## REFERAT

### Oppstartsmøte for plansaker i Alver kommune

<b>1. Sak: 20/7681</b>	
<b>Møtestad:</b> Teams	<b>Møtedato:</b> 18.12.2020
<b>Deltakar(ar):</b> frå forslagsstillar <b>Tiltakshavar:</b> Olav Ståløy, ikkje tilstade. <b>Konsulent:</b> Arkoconsult AS v/ Yvonne Bruvik Hauge & Pål Kjetil Tufta	<b>Frå Alver kommune:</b> Lennart Falkenberg–Arell, Ole Martin Bolset, Marianne Aadland Sandvik og Tommy Veland.
<b>2. Føremålet med planarbeidet</b>	
<b><u>Forslag til plan grense:</u></b>

Grovt teikna plan grense. Overføring av arealformål for naust og småbåtanlegg.

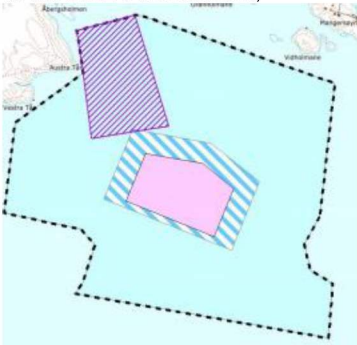
Planområde må utvidas til òg inkludera arealformål for naust slik det er avsett i KPA for Radøy. Eksisterande område for naust og småbåtanlegg må erstattas med LNFR (5001) og Bruk og vern... (6001). Til dømes slik;
